**OGGETTO: [ID\_VIP: 5429] – Valutazione preliminare ai sensi dell'art. 6, comma 9, del D.Lgs. 152/2006 e ss.mm.ii. Nuova SE 380/150 kV di Vizzini con raccordi aerei 380-150 kV alla RTN ed opere connesse.**

**Nota tecnica.**

Figura 1 – Inquadramento di dettaglio degli interventi – Progetto “Nuova SE 380/150 kV di Vizzini con raccordi aerei 380-150 kV alla RTN ed opere connesse”

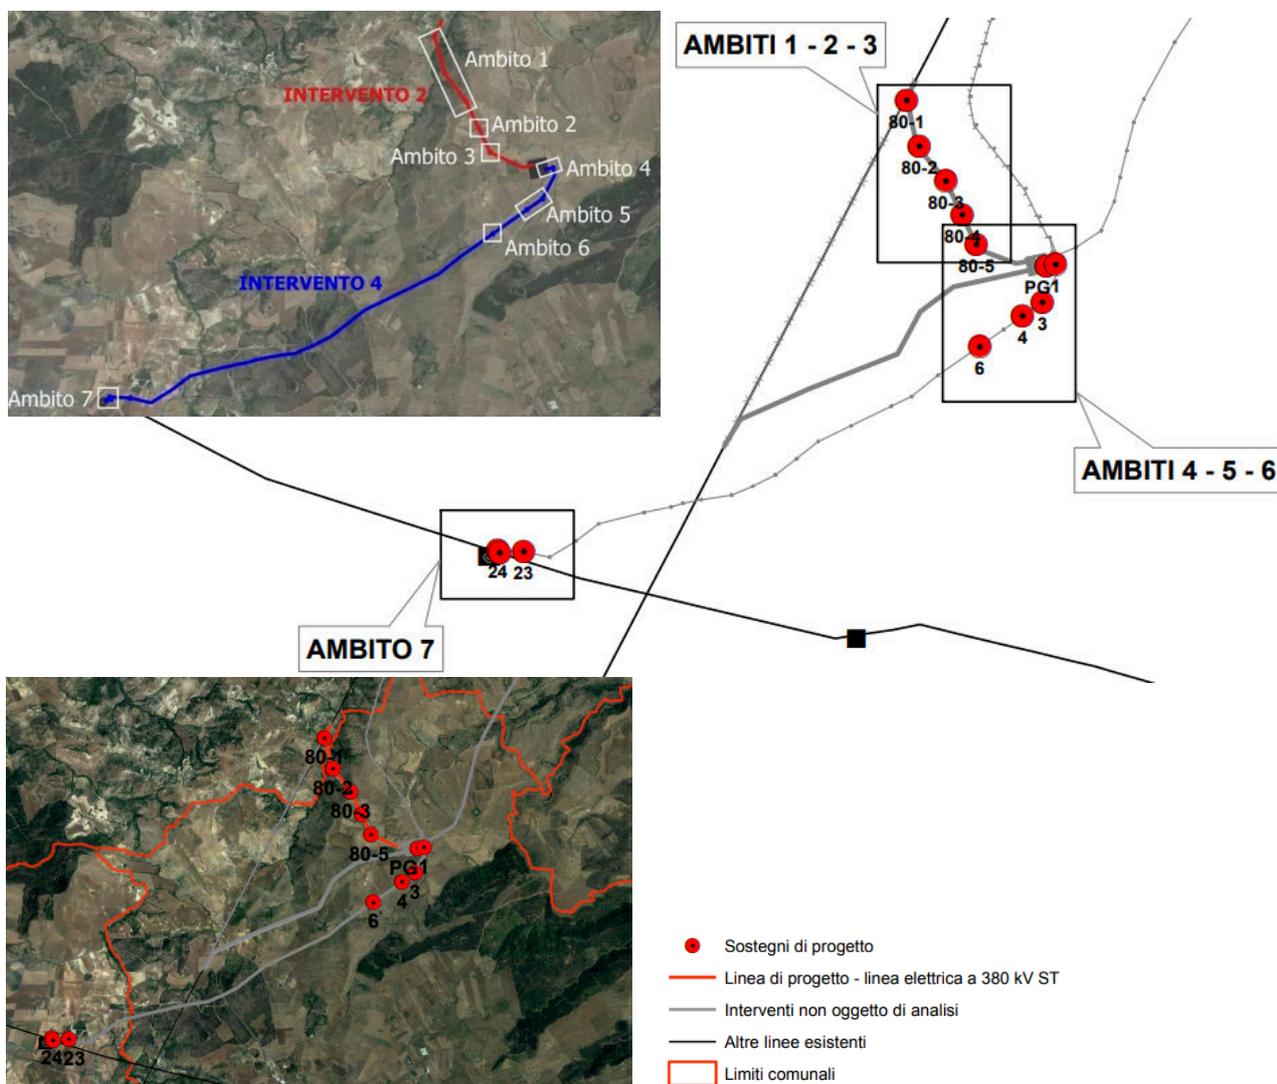
In particolare tali modifiche consistono nello spostamento di alcuni sostegni lungo il tracciato insieme ad una variazione in altezza o solamente di una variazione in altezza, per un totale di 13 sostegni, localizzati lungo i seguenti interventi (cfr. Fig.1):

- **Intervento 2:** Raccordi 380kV ST alla SE di Vizzini dell' elettrodotto "Paternò-Chiaramonte G.";
- **Intervento 4:** Elettrodotto aereo 150kV in semplice terna "Vizzini-Licodia Eubea".

**AMBITO 5 - SOSTEGNI N. 3,4****Informazioni generali**

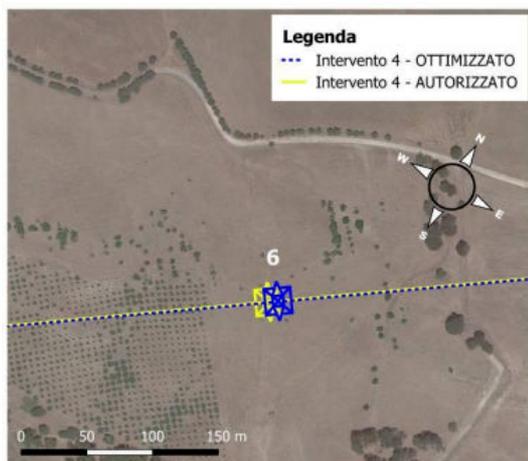
I sostegni fanno parte dell'elettrodotto aereo 150 kV che collega la nuova "SE 380/150 kV di Vizzini" alla esistente "SE di Licodia Eubea" e sono localizzati nel comune di Vizzini (CT).

La modifica prevista per entrambi i sostegni riguarda unicamente un aumento dell'altezza utile di 3 m, necessaria al fine di garantire il rispetto dei franchi elettrici dal profilo del terreno a valle dei rilievi sito specifici effettuati.

I sostegni non interessano aree di tutela così come già previsto nel progetto autorizzato.

**AMBITO 6 - SOSTEGNO N. 6****Informazioni generali**

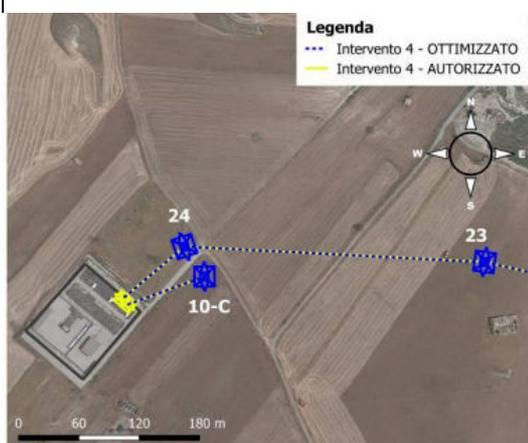
L'andamento del tracciato nel tratto in parola è di tipo rettilineo su terreno ad altimetria variabile.

Il sostegno n. 6 sarà arretrato di circa 7 m ed alzato di 9 m per garantire il rispetto dei franchi elettrici dalla linea MT sottostante.

Nel progetto autorizzato il sostegno non risultava interessare aree di tutela.
